COMUNE DI CHIAVARI

**PROCEDURA APERTA PER L'AFFIDAMENTO IN CONCESSIONE DEL SERVIZIO DI DISTRIBUZIONE DEL GAS NATURALE NELL'AMBITO TERRITORIALE DI GENOVA 2 – PROVINCIA.
C.I.G. 8853563F4D**

F.A.Q.

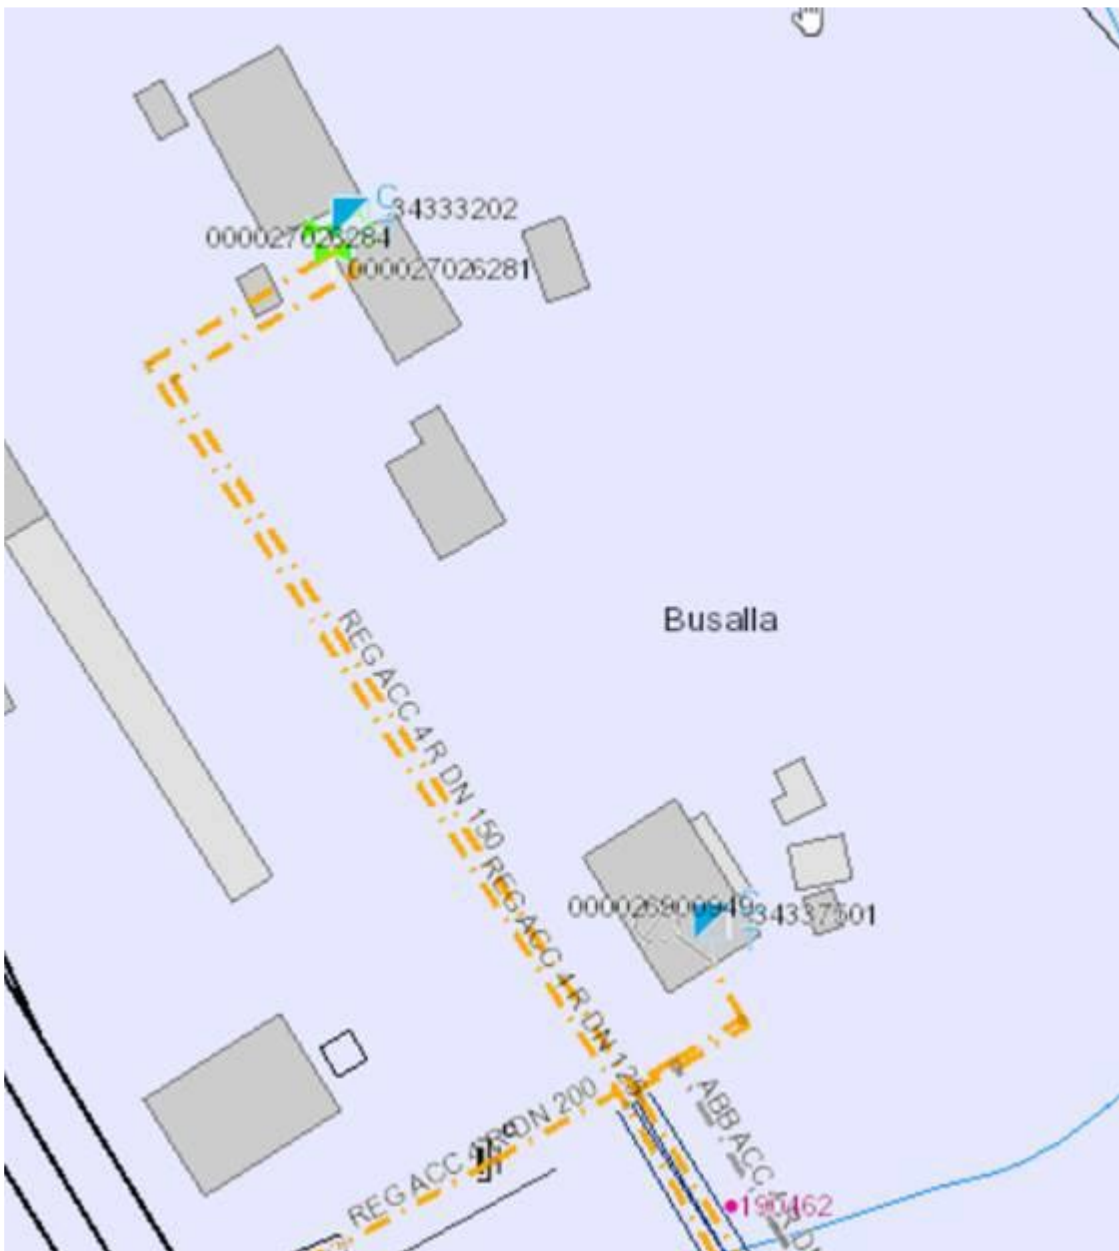
Si segnala che tutta la rete di Montoggio riportata in cartografia in 6^a specie è da intendersi in 5^a specie. I GR 010039002571, 000030219541, 000030219504 e il GRM 000026872030 hanno pressione in ingresso pari a 0,8 bar. L'IRI 010039002512 ha la pressione in uscita pari a 0,8 bar.

Si allega pertanto nuovo file DWG che recepisce le informazioni corrette.

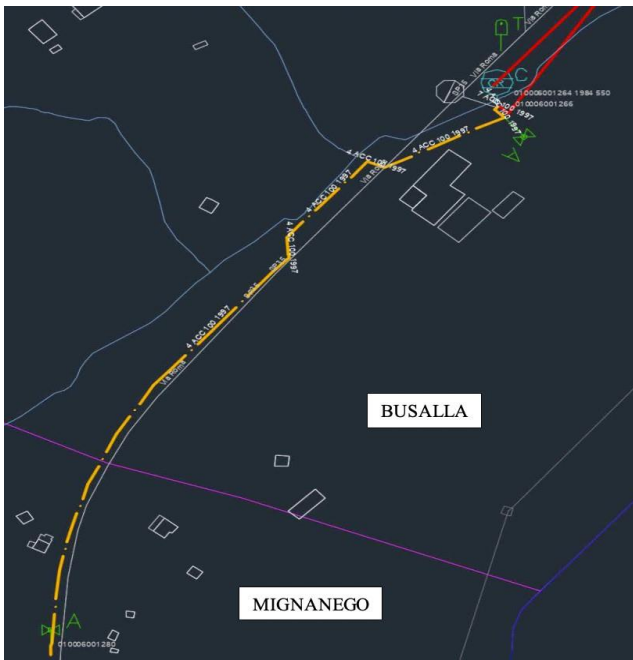
Con riferimento al Comune di Isola del Cantone si rileva un'incongruenza sulle quantità di rete di diametro PE90 in MP, tra i dati presenti nel file .xml e i dati presenti nel file .dwg, in particolare risulterebbero circa 400 m in più in consistenza rispetto alla cartografia. Si chiede pertanto di chiarire quale sia il dato corretto.

R. Si conferma la lunghezza della rete PE90 in MP presente in cartografia .DWG per un totale di 7.927 metri e si allega pertanto il nuovo file xml.

Si segnala inoltre che l'aggiornamento della consistenza xml recepisce l'integrazione di n° 1 alimentatore e dispersore.

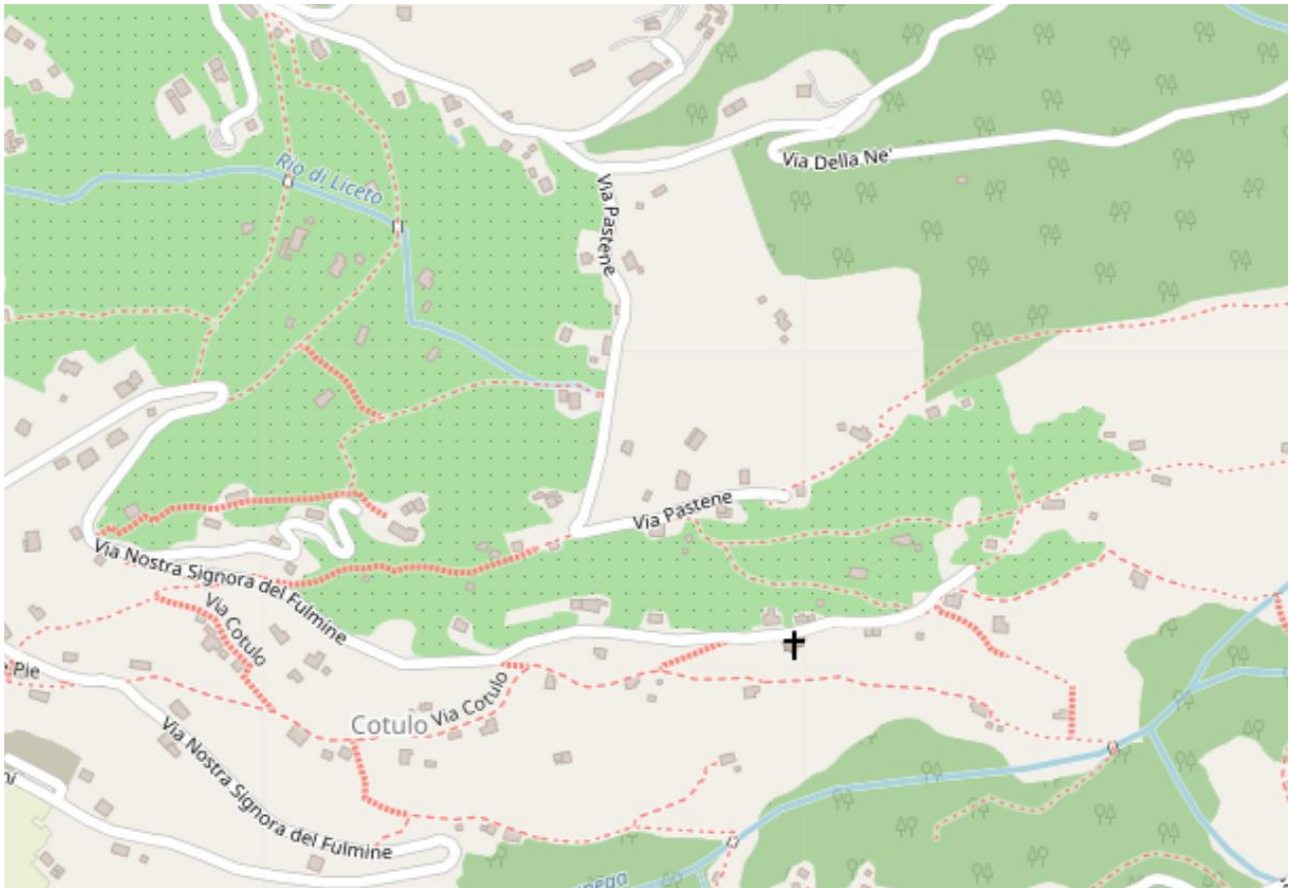
Considerando che gli incrementi minimi di rete, rispetto a quelli indicati nel Documento Guida, rilevati come necessari per estendere il servizio quanto meno al numero di PDR attesi come riportato sempre nel Documento Guida ed utilizzato da codesta rispettabile Stazione Appaltante ai fini del c.d. "Van Test Lato utente", si ripercuotono in maniera significativa sul rapporto M/PdR e, di conseguenza, sull'analisi costi-benefici condotta da codesta rispettabile Stazione Appaltante, si chiede nuovamente di fornire informazioni dettagliate sugli interventi in oggetto, fornendo altresì i tracciati ipotizzati a rappresentazione delle lunghezze indicate nel Documento Guida e/o comunque ogni ulteriore informazione utile per meglio comprendere gli assunti e i presupposti sulla cui base è stato definito lo sviluppo di rete atteso riportato nel Documento Guida. In alternativa si chiede di rivalutare gli interventi in oggetto, posto che, come sopra anticipato, rielaborando l'analisi costi-benefici con i dati di sviluppo rete riscontrato come necessario per estendere la rete e servire le utenze individuate nei territori indicati dall'Allegato G, la stessa potrebbe risultare negativa e in tal senso tali interventi non dovrebbero essere ricompresi nell'Allegato G, né considerati al fine dell'ottenimento del massimo punteggio dei sub-criteri C.1.3 e C.2.3 del Disciplinare di Gara.

R. La Stazione Appaltante in seguito ad una accurata verifica ha provveduto ad escludere tutti gli interventi oggetto del presente quesito dalle Linee Programmatiche d'Ambito. La Stazione Appaltante ha altresì provveduto a pubblicare sul proprio sito internet una nuova versione rettificata del file "Allegato G Linee_Guida_Programmatiche_Ambito_Rev3.pdf".

Con riferimento all'Allegato G – Linee Guida Programmatiche d'Ambito:

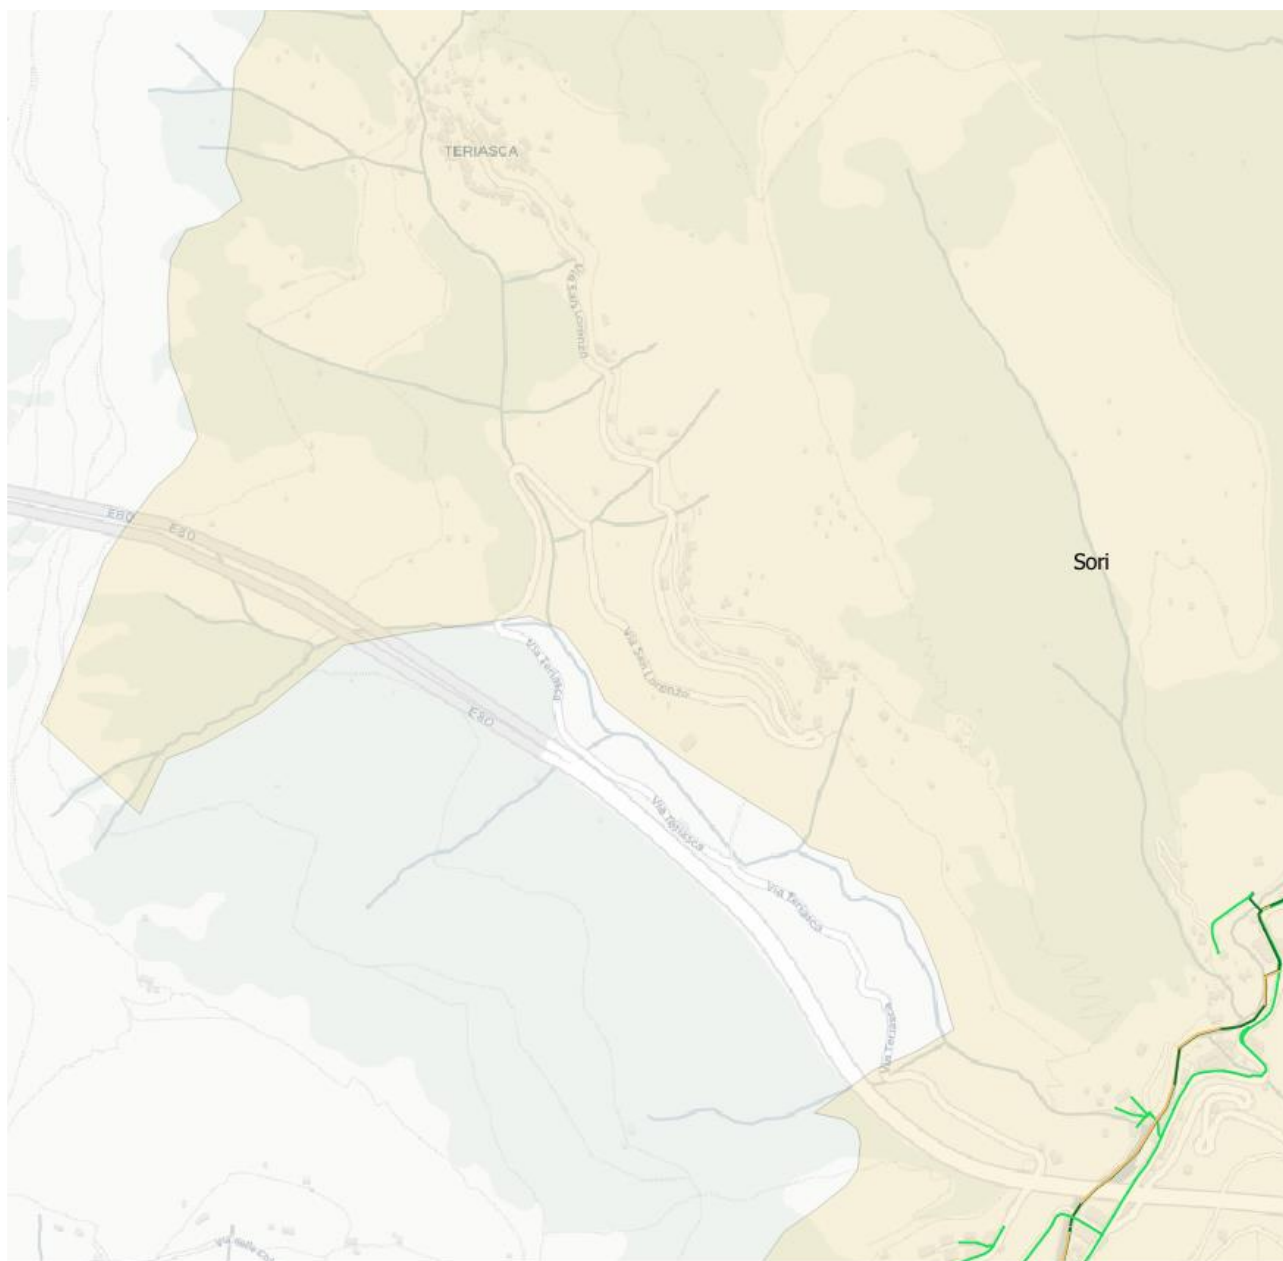
Con riferimento alla Faq n.68, codesta spettabile Stazione Appaltante ha provveduto ad escludere l'intervento ID-010046-CASEDINO-S-MAURIZIO relativo al comune di Rapallo dall'Allegato G, si evidenzia che lo stesso era propedeutico alla realizzazione dell'intervento ID-010046-SALITE ALLE FASCE. Si chiede pertanto conferma che anche quest'ultimo intervento vada considerato escluso dal documento guida.

R. La Stazione Appaltante in seguito ad una accurata verifica ha provveduto ad escludere l'intervento oggetto del presente quesito dalle Linee Programmatiche d'Ambito. La Stazione Appaltante ha altresì provveduto a pubblicare sul proprio sito internet una nuova versione rettificata del file "Allegato G Linee_Guida_Programmatiche_Ambito_Rev3.pdf".
